OBVESTILO O IZIDU IN ZAKLJUČNO POROČILO

JAVNI, PROJEKTNI, ENOSTOPENJSKI NATEČAJ ZA IZBIRO STROKOVNO NAJPRIMERNEJŠE
REŠITVE ZA PROJEKT »PRENOVA IN DOZIDAVA SREDNJE ŠOLE JESENICE Z ZUNANJO
UREDITVIJO«:

SREDNJA ŠOLA JESENICE

3. ZAKLJUČNO POROČILO O DELU OCENJEVALNE KOMISIJE IN NATEČAJNIH ELABORATIH

ELABORAT št. 3 (šifra kandidata: X739Y) – ZNIŽANA 1. NAGRADA

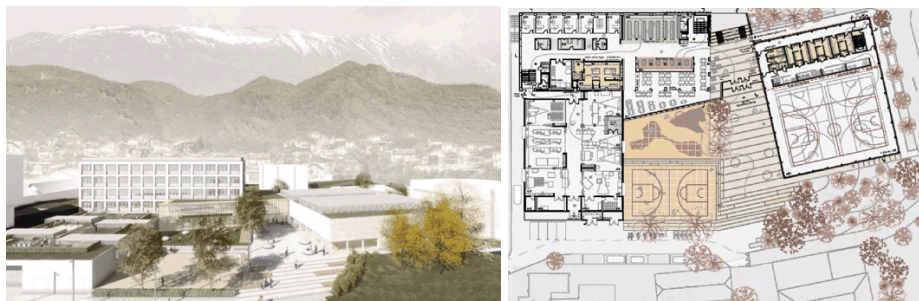
Osnovna značilnost elaborata je zasnova šole v dveh medsebojno odmaknjenih stavbah. Kompozicija samostojnih volumnov prenovljenega šolskega kompleksa se dobro vpne v okolico neenotnih, tipološko raznolikih stavb in kljub utesnjeni lokaciji ter obsežnem programu vzpostavi usklajen dialog s kontekstom. Novi volumen je delno vkopan in podrejen obstoječi stavbi, ki ostaja dominantna v prostoru. Postavitev objekta je spoštljiva in enakovredna do okoliškega konteksta neglede na orientacijo. Z oblikovanjem fasad natečajna rešitev novi kompleks poenoti in oblikovno vzpostavi dober odnos do okoliškega prostora. Odprti prostor pred objektom je nivojsko dobro vpet v okoliški teren in smiselno povezuje javni prostor mesta z vsebinami objekta. Javna dostopna ploščad, zelene in športne površine so del šolskega prostora na prostem, ki ga dijaki in okoliški prebivalci potrebujejo. Prometna ureditev je logična. Večji del parkirišč in dostave je na severni strani objekta. Manj posrečena je dostava do delavnic preko dostopne ploščadi. V zvezi s tem naj avtorji razmislijo o neposrednem dostopu z Ulice bratov Rutar.

Z vidika funkcionalne organizacije so posamezni programski sklopi in posebni prostori po tlorisu in prerezu smiselno razporejeni. Vhod v stavbo za dijake je centralen, dostopen z vseh strani. Etaža z glavnim vhodom, vhodno avlo, avditorijem, veliko predavalnico, jedilnico in delilno kuhinjo je zasnovana kot centralno stičišče stavbe. Garderobe za dijake so predvidene v kleti v dvonamenskem zaklonišču. Natečajna rešitev osrednji prostor v obstoječem objektu na novo definira. Z novimi stopnišči in več etažnim svetlobnikom stavbo funkcionalno in optično notranje poveže in ob fasadah formira prostorske zalive za neformalno učenje, medsebojno povezovanje, sodelovanje in sproščanje. Poleg standardnega povezovanja specialnih učilnic s kabineti je predvideno tudi združevanje učilnic v večje učne prostore. Uprava šole je funkcionalno na dobrem mestu. Na novo so predvidena tudi jedra za sanitarne prostore in instalacijske vode.

Objekt z delavnicami in telovadnico je delno vkopan. Na spodnjem nivoju so delavnice. Izbor in razmestitev konstrukcije omogoča dolgoročno fleksibilnost tlorisa. Prostori so naravno osvetljeni z nizom oken po obodu stavbe. Zasnova dvodelne telovadnice z garderobami in manjšim vadbenim

Z vidika energetskih značilnosti imata stavbi dobro razmerje med volumnom in površino fasade. Kompaktna in čista zasnova volumnov ima že v osnovi boljša izhodišča za racionalno rabo energije. Avtorji predlagajo izvedbo izboljšanja toplotnih karakteristik stavbe z naravnim prezračevanjem in akumulacijo hladnega ali toplega zraka. Na strehah predlagajo tudi namestitev fotovoltaičnih panelov za prispevek k večji energetski neodvisnosti stavbe.

Oblikovanje je racionalno. Jasno izražen vhod v stavbo, pestra nivojska zasnova vstopne etaže, osrednji svetlobnik in prostori za neformalno učenje po vseh etažah so nastavki za dobro oblikovano notranjost stavbe in sodoben stimulativen šolski prostor. Oblikovanje odprtega prostora je enostavno in funkcionalno. Elementi so dobro izbrani za izvedbo vsestranskega varnega in atraktivnega zunanjega prostora. V zasnovi manjkajo zunanje površine za pouk, ki bi jih lahko uredili namesto dela športnih površin. Avtorji naj zato premislijo o dopolnitvi zasnove odprtega prostora.

Ključna pomanjkljivost celotne zasnove so razmeroma dolge povezave med učilnicami in telovadnico. Potrebno jih je skrajšati, zato naj avtorji ob ohranjanju zunanje prehodnosti šolskega kompleksa zagotovijo tudi krajše poti za dobro notranjo organizacijo šolskega prostora.

Natečajna rešitev je bila med vsemi prepoznana kot tista, ki je najbolj uspešno povezala kompleksne zahteve urbanističnega konteksta, danosti obstoječe stavbe in njene pojavnosti v naselju, zahtevno prostorsko organizacijo za veliko število šolskih programov, orientacijo objekta in ekonomičnost gradnje. Glede na navedene pomanjkljivosti zasnova ni idealna zato se je ocenjevalna komisija odločila, da elaboratu podeli znižano prvo nagrado.

Priporočila za nadaljnje faze projektiranja:

- vzpostaviti krajšo oz. neposredno povezavo med obstoječim in novim delom šole (telovadnico),
- razmisliti o poziciji dostopne klančine v delavnice s strani Ulice bratov Rupar,
- razmisliti o poziciji in dostopu do zaklonišča in garderob,
- razmisliti o vključitvi učilnic na prostem namesto dela športnih površin na ploščadi pred šolo.
